Ministero della Transizione Ecologica

**Oggetto: [ID: 7900] Progetto definitivo “Autostrada A1 Milano-Napoli. Ampliamento alla terza corsia Tratto Firenze Nord-Firenze Sud. Modifiche non sostanziali apportate al progetto definitivo valutato con decreto di compatibilità ambientale DEC/VIA/3914/1999 consistenti nell’ottimizzazione di opere complementari. Conferma del DEC/VIA/3914/1999”.
Valutazione preliminare ai sensi dell’art. 6, comma 9 del D.Lgs. 152/2006.
Nota Tecnica.**

Analisi e valutazioni

Fig. 3 Vingone. Fonte: Tavola 12 allegata a Lista di controllo

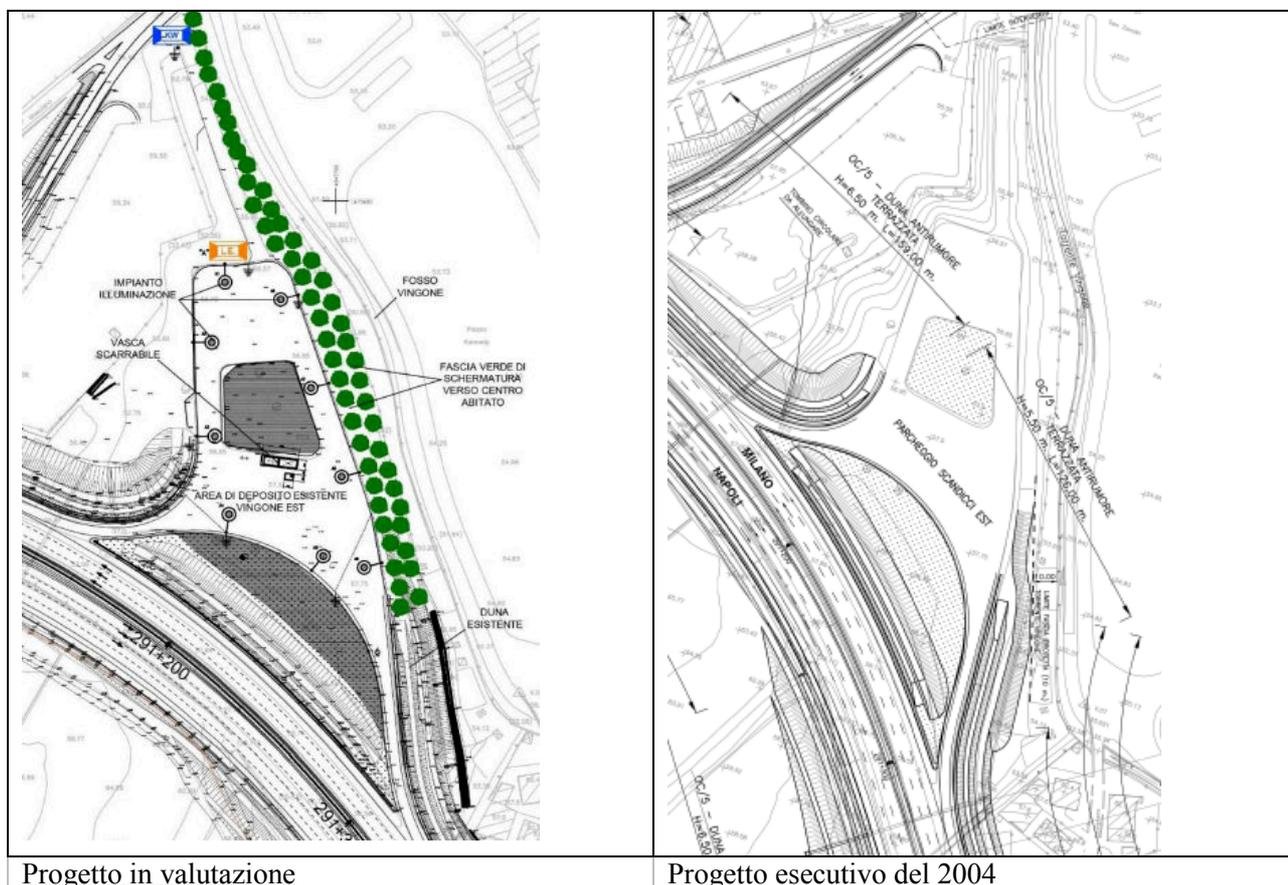
Il progetto esecutivo relativo alla sistemazione ambientale area di deposito Vingone est, sottoposto alla procedura di Verifica di ottemperanza conclusasi con il Provvedimento Direttoriale prot. DSA-23884 del 27/10/2004, prevedeva il mantenimento dell’Area di Parcheggio, per la quale era prevista, oltre alla sistemazione della pavimentazione e la ridefinizione degli stalli, anche l’illuminazione delle rampe in ingresso e in uscita. Successivamente, a seguito della realizzazione delle dune antirumore nell’ambito dell’ampliamento alla terza corsia della sede autostradale, che

hanno separato tale area dall'autostrada rendendone più complessa la sorveglianza, la Società Autostrade per l'Italia S.p.A. ha ritenuto di mantenere l'area ad esclusivo uso tecnico della Direzione di Tronco, proponendone l'interclusione tramite cancelli. Per mitigarne l'inserimento, è previsto un mascheramento tramite una quinta arborea lungo il fosso Vingone, che era stata richiesta dagli Enti locali a protezione dell'abitato prossimo all'area "Vingone Est" annessa all'autostrada A1. Il progetto definitivo oggetto della presente valutazione preliminare rispetto al sopra citato progetto esecutivo valutato nel 2004, prevede l'eliminazione dei pali di illuminazione del ramo di ingresso e del ramo di uscita del piazzale. La Società proponente dichiara che le ottimizzazioni progettuali proposte, con l'inserimento del filare arboreo, mirano a limitare l'impatto da un punto di vista visivo.

Fig. 4 Parcheggio Osmannoro. Fonte. Tavola 13 allegata a Lista di controllo

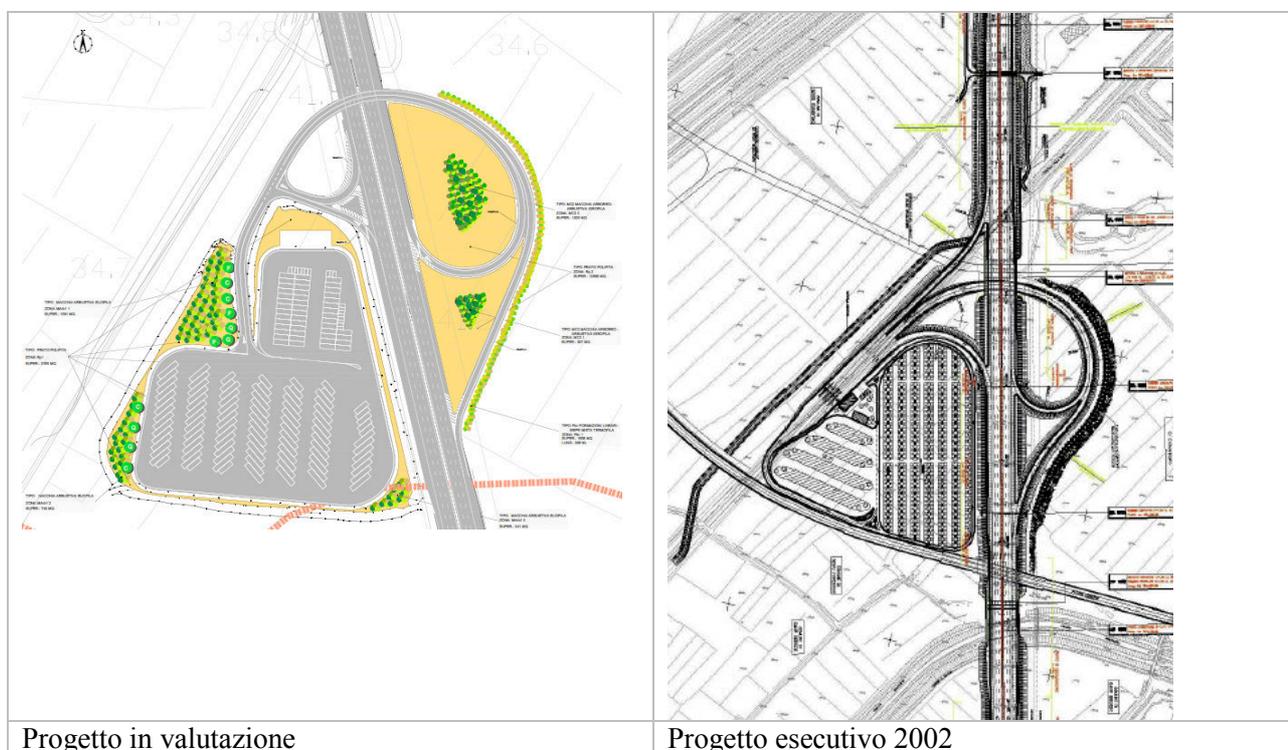
Il progetto esecutivo relativo al Parcheggio scambiatore di Osmannoro, era stato inserito nel progetto "Autostrada A1 Milano-Napoli ampliamento alla terza corsia Tratto Firenze Nord-Firenze Sud" in quanto nell'area di parcheggio era prevista la realizzazione da parte della Società Rete Ferroviaria Italiana S.p.A. di un nuovo collegamento ferroviario intermodale per Firenze (linea Firenze-Campi Bisenzio) ad oggi mai realizzato. Il progetto esecutivo è stato sottoposto alla procedura di Verifica di ottemperanza conclusasi con il Provvedimento prot. VIA/7085 del 05/07/2002. La Società Autostrade per l'Italia S.p.A. considerato che la realizzazione del previsto parcheggio d'interscambio gomma-ferro per l'accesso a Firenze se realizzato senza la necessaria ferrovia costituirebbe un'opera incompiuta, non funzionale e soggetta a degrado, ha sviluppato una modifica progettuale, oggetto della presente valutazione preliminare, che prevede l'utilizzo dell'area quale deposito delle attrezzature invernali e sosta dei mezzi neve della Direzione di

Tronco di Autostrade per l'Italia, nonché come area di sosta per mezzi pesanti nel caso di eventi nevosi particolarmente intensi. Tale soluzione non compromette il completamento dell'originaria previsione e consente, nel transitorio, di ridurre il rischio in caso di eventi invernali avversi per congestione del traffico sulla sede autostradale e sulle relative viabilità connesse. La Società proponente dichiara che, nel caso di infrastrutturazione dell'area del parcheggio di Osmannoro che consenta uno scambio modale con altri mezzi di trasporto (treno, tramvia ecc.), verrà realizzato il parcheggio scambiatore originariamente previsto dal progetto di ampliamento alla terza corsia. Il progetto proposto in valutazione prevede per il parcheggio Osmannoro una disposizione in due aree, di cui una ad uso tecnico della DT4 e l'altra per i mezzi pesanti in caso di condizioni meteo avverse. La soluzione progettuale proposta prevede quinte arboree per schermare l'area SIC/ZPS "Stagni della Piana fiorentina e pratese" IT5140011.
